OPIS PRZEDMIOTU ZAMÓWIENIA

Przedmiotem zamówienia jest sporządzenie ekspertyzy technicznej dotyczącej wieży antenowej zlokalizowanej na terenie Placówki SG Górowo Iławeckie.

PROTOKÓŁ nr 2/2022

PROTOKÓŁ Z KONTROLI OKRESOWEJ PIĘCIOLETNIEJ (PRZEGLĄD PIĘCIOLETNI)

Zdj.10

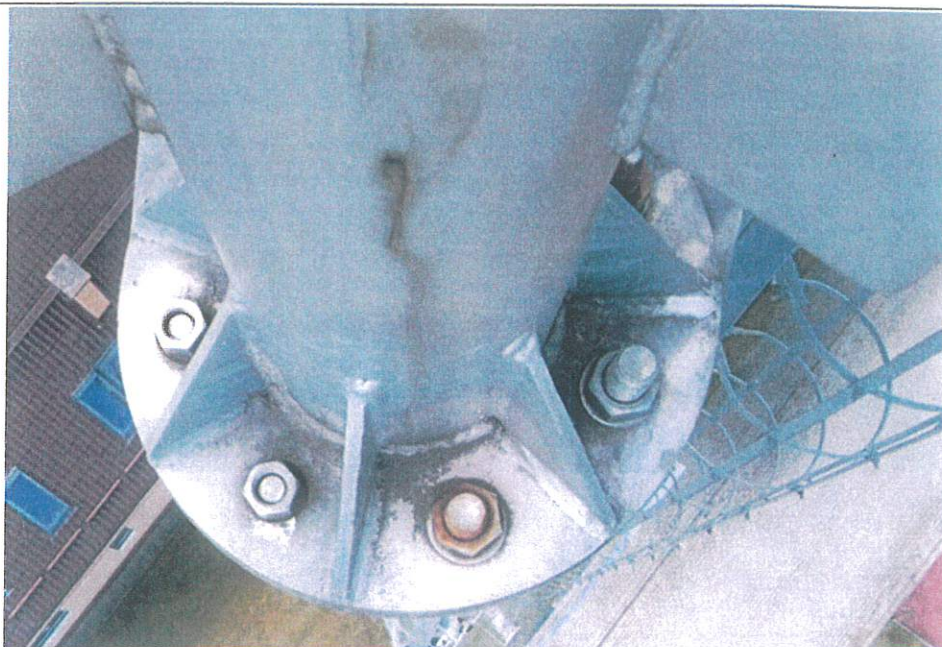
- nieprawidłowo zastosowane złącza śrubowe w połączeniach kołnierzowych segmentów (złącza w kołnierzu posiadają różne średnice M16, M20, M24), co wymaga sprawdzenia z dok. budowy wieży - zdj. 10-12 i wymaga zastosowania prawidłowych i jednakowych łączników śrubowych,

- c) uzupełnienie brakujących podkładek płaskich poszerzanych w złączach śrubowych,
- d) wymiana nieprawidłowo dobranych złączy śrubowych na nowe o średnicach zgodnych z dok. projektową lub średnicach, jakie wskaże ekspertyza wytrzymałościowa. Przewidzieć należy konieczność rozwiercania otworów z powodu niedopasowania otworowania obecnie w kołnierzach,

Zdj.15

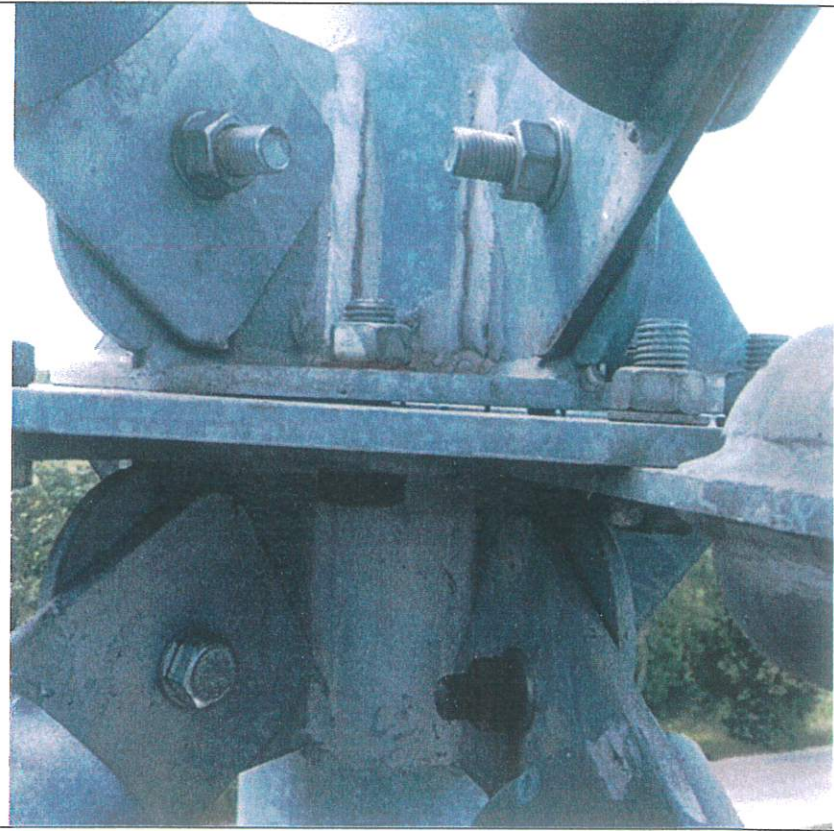
- a) konstrukcja stalowa: stwierdzono wady i uszkodzenia jak poniżej;
 - niedokładnie wykonane połączenia śrubowe oraz spawane elementów konstrukcji wieży (brak symetryczności w połączeniach spawanych elementów – zdj. 22. Skutkuje to niedopasowaniem elementów na połączeniach śrubowych i w konsekwencji rozwiercaniem blach dla umożliwienia włożenia śrub jak na zdjęciach 19 i 20,
 - rozwierczone otwory podłużne w łączeniu wykratowania do krawężników – zdj. 13,18,19,20,
 - niespasowanie na połączeniach kołnierzowych z widocznymi drastycznymi szczelinami na połączeniach kołnierzy – zdj.14, 15, 16,

- zalecenie co do poprawy stanu nieprawidłowych połączeń kołnierzowych w segmentach wieży,
 - analiza wychylenia wieży oraz podanie zaleceń dotyczących dalszego postępowania z przekraczającym ponad dwukrotnie wymogi normowe wychyleniem wieży,

Zdj.26

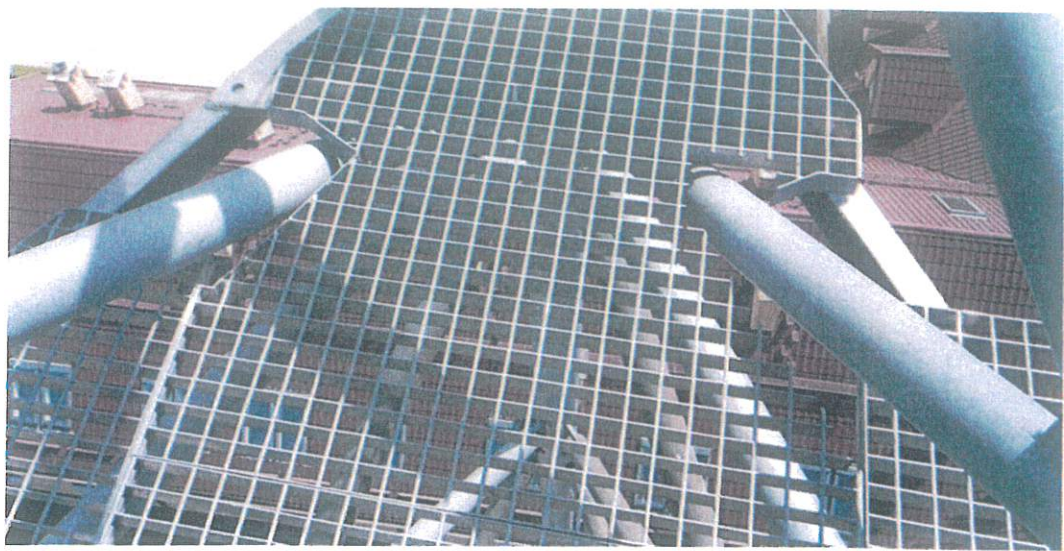
- braki podkładek płaskich poszerzanych w otworach podłużnych w łączeniu elementów wykratowania do blach węzłowych - zdj.26,
- drastycznie rozkręcone niektóre (kilkanaście sztuk) połączeń śrubowych w konstrukcji wieży - zdj. 17, 18, 19, 21. W ramach przeglądu dokręcono najbardziej poluzowane złącza śrubowe. Podatność na rozkręcenia może być spowodowana wadami połączeń opisanymi powyżej i poniżej (niedopasowania elementów). Ponadto część niedokręconych śrub wynika z deformacji elementów które łączy śruba (zdeformowane blachy) - brak możliwości pełnego dokręcenia,

V. CZĘŚĆ RYSUNKOWA - WYCHYLENIE W OSI ~X

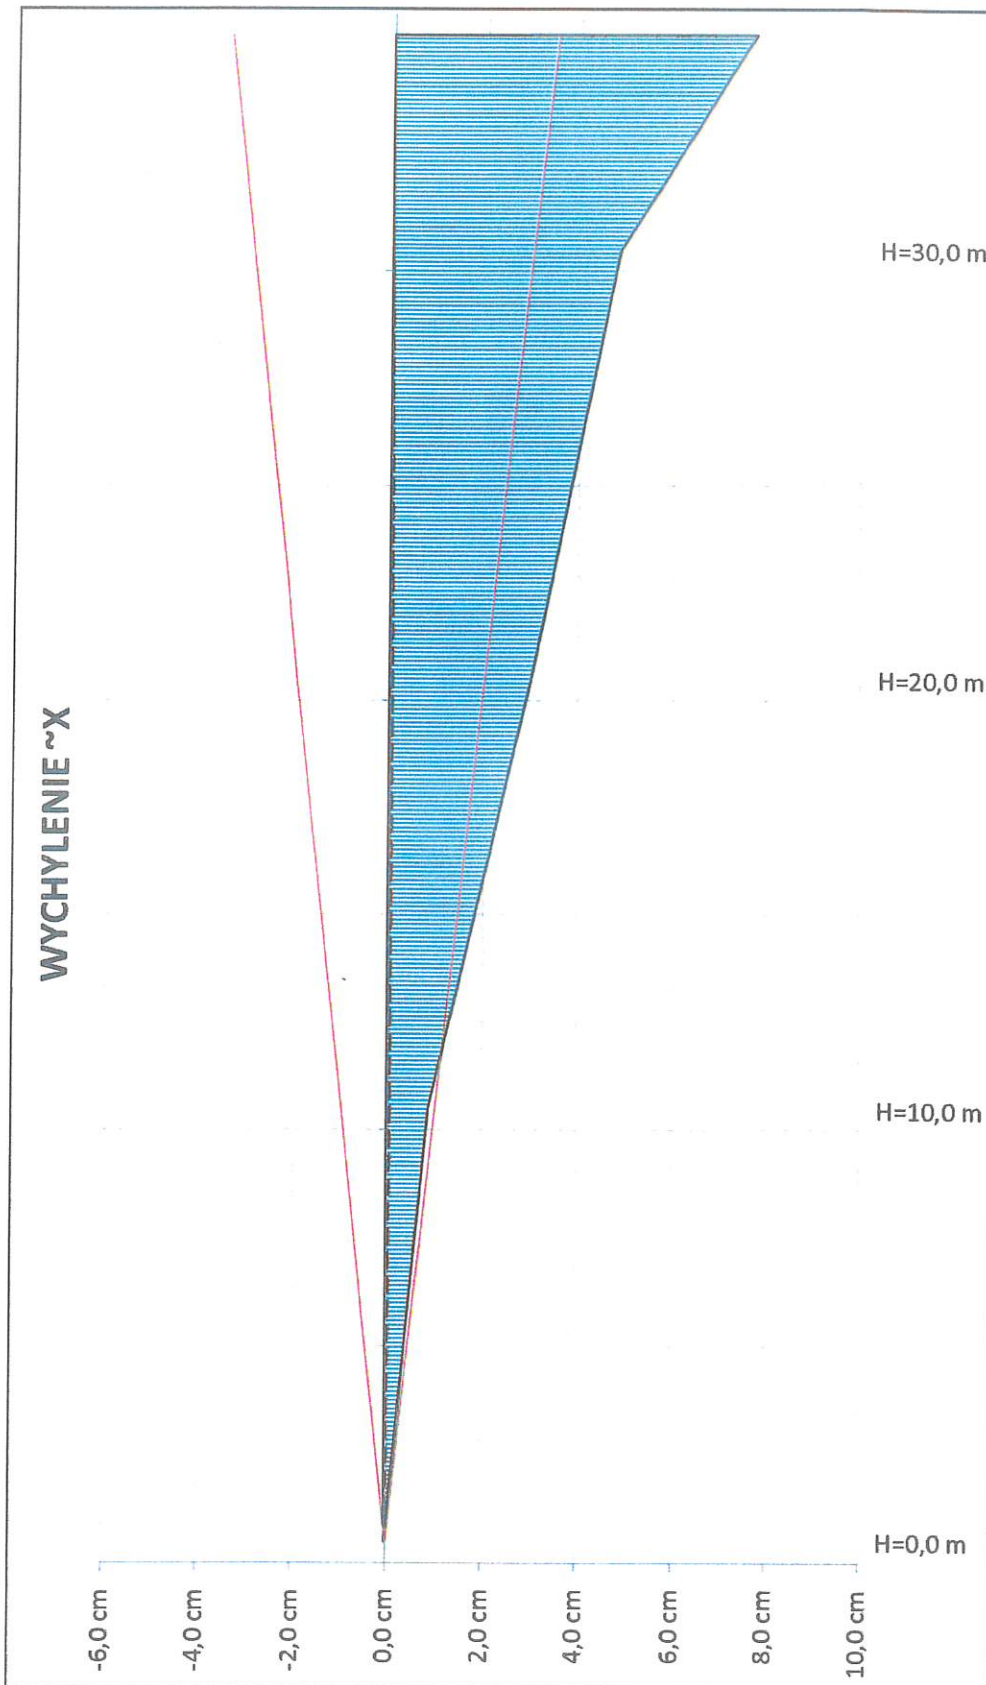
Pomierzone wychylenie osi konstrukcji na obserwowanych poziomach przekracza wartości dopuszczalne dla tego typu konstrukcji tj. $w_{dop} = H/1000$ (PN-B-03204:2002).

- pionowanie konstrukcji wieży z założeniem, że maksymalne wypadkowe wychylenie osi konstrukcji od pionu nie powinno przekraczać $H/1000$ na danym poziomie (np. 1cm na 10m.) – zgodnie z zaleceniami opracowanej ekspertyzy. Po zakończeniu pionowania należy sporządzić powykonawczy operat geodezyjny,
- dodatkowe kontrole pionowości (np. co 6 miesięcy) aby stwierdzić czy wychylenie ma charakter postępujący czy stały,
- ewentualnie wykonać inne prace jakie będą wynikały z opracowanej ekspertyzy.
